SURHAUTEUR (AVIS PRÉLIMINAIRE) / DÉROGATIONS MINEURES (DÉBARCADÈRE HORS RUE)

900, rue Saint-Jacques / District électoral Peter-McGill

Numéros de requête : 3001729456, 3001729534 et 3001788694

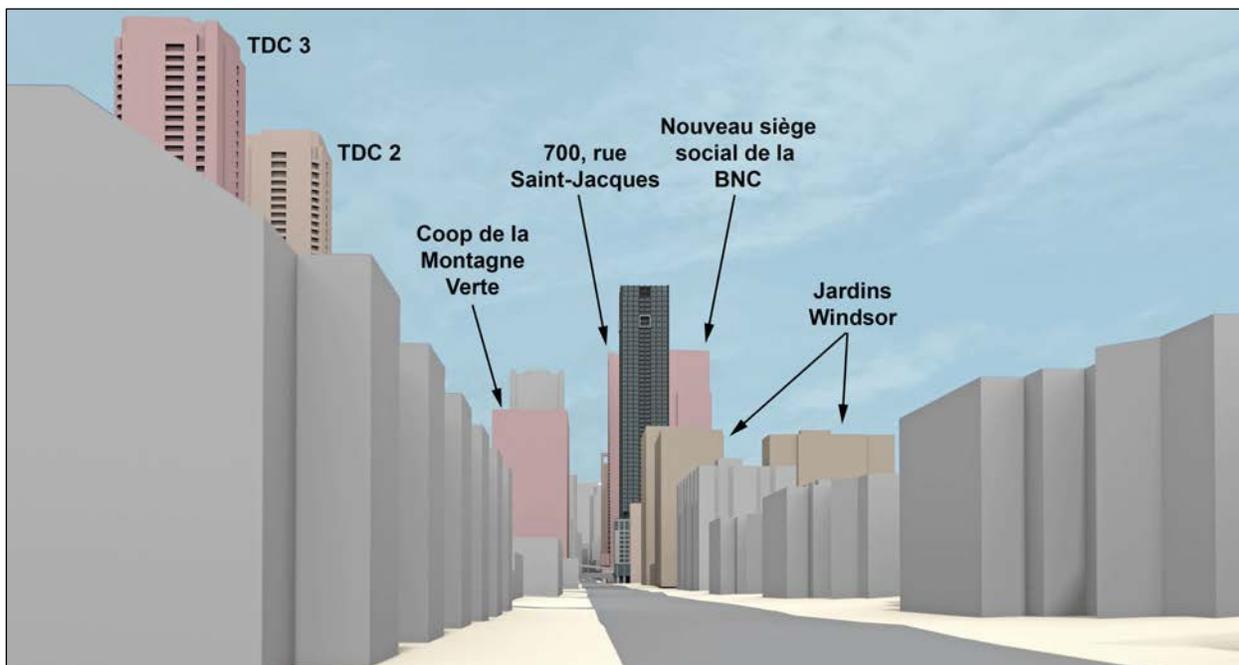
Vue dans l'axe de la rue Saint-Jacques, depuis la rue Guy. En raison du contexte bâti de forte densité du centre des affaires, le projet (au centre de l'image) est surtout visible du sud et de l'est.

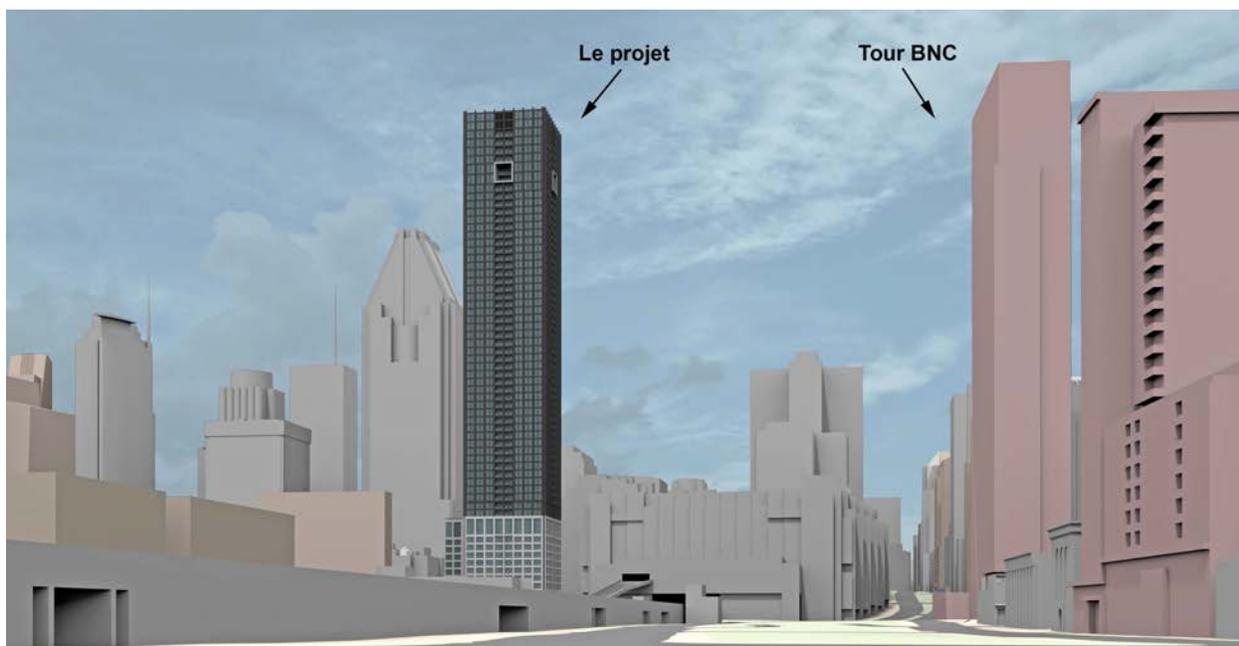
Vue du projet depuis la rue Wellington dans l'axe du boulevard Robert-Bourassa. La nouvelle tour fera un pendant à la tour BNC, créant ainsi une sorte de portail à l'entrée sud du centre-ville.
